ITINERARIO NAPOLI – BARI RADDOPPIO TRATTA CANCELLO-BENEVENTO II LOTTO FUNZIONALE FRASSO TELESINO – VITULANO 1° LOTTO FUNZIONALE FRASSO TELESINO – TELESE

Relazione Tecnica Perizia Differenziale. Variante VI05

VI05 –Viadotto Calore Torallo dal km 20+474.86 al km 21+240.96

Fig. 1 Fondazioni del manufatto a farfalla del viadotto VI05

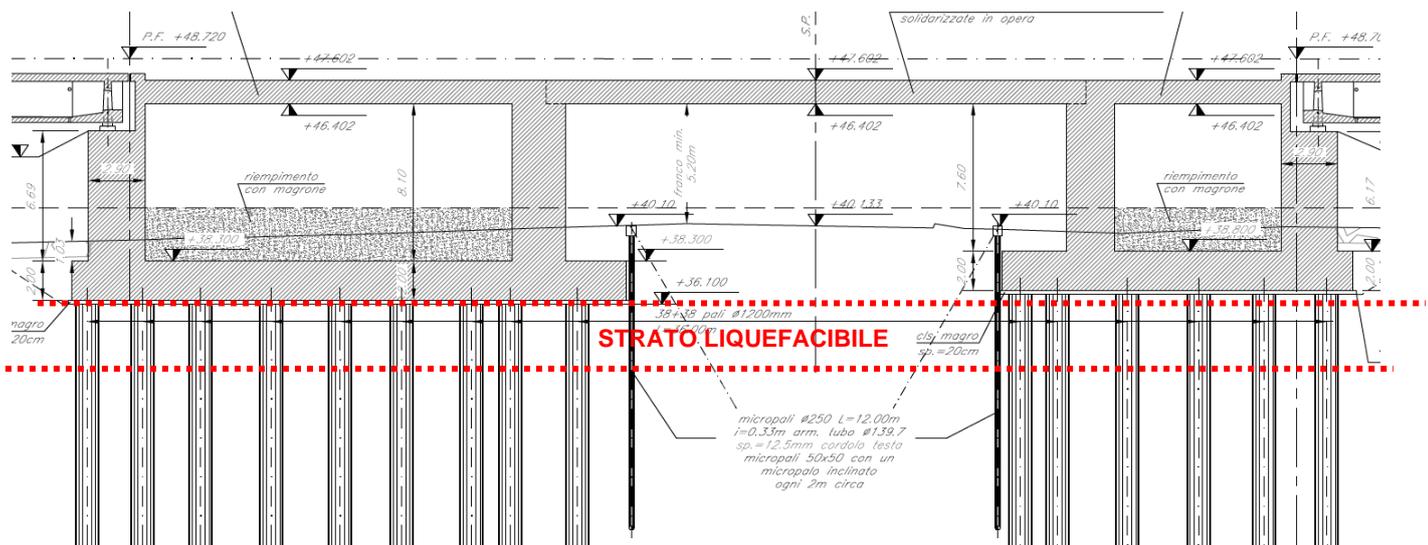
Rispetto alla fondazione del manufatto a farfalla, tale strato liquefacibile risulta proprio corrispondente ai primi 3 metri a partire dalla testa dei pali in quanto le quote di fondazione (testa pali) variano tra 4 e 4.5 metri dal piano di campagna attuale come risulta dalla sezione seguente.

La verifica alle forze orizzontali dei pali con la perdita/riduzione della reazione dei primi tre metri circa di palo è invece assai più critica. La liquefacibilità segnalata per lo strato di terreno posizionato a poca profondità dalla testa dei pali induce una criticità per questa fondazione.

- ✓ aumento del diametro dei pali a 1500 mm (che però necessiterebbe di una rivisitazione dell'intera palificata per garantire l'interasse di 3 diametri);
- ✓ aumento del numero di pali del 1200 mm (con conseguente modifica della fondazione);
- ✓ intervento di consolidamento del terreno soggetto a liquefazione.

Per il consolidamento è stato previsto il classico trattamento colonnare con jet-grouting (fattibile trattandosi di terreni a componente sabbiosa) con una disposizione a maglia tale da garantire un consolidamento per quanto possibile omogeneo del terreno tra i pali senza tuttavia consolidare l'intero volume di terreno tra i pali.

Da una analisi tecnico-economica è risultato congrua una disposizione a maglia 1.8 x 1.8 m. Con tale disposizione si può assumere che il fenomeno di liquefazione si riduca fino ad annullarsi e in ogni caso che il terreno trattato aumenti notevolmente la resistenza. Per tale strato trattato è stato quindi assunto un valore di resistenza stimato come media pesata tra le caratteristiche della colonna di jet grouting ed un terreno con resistenza nulla. Maggiori informazioni vengono fornite nella relazione di calcolo.
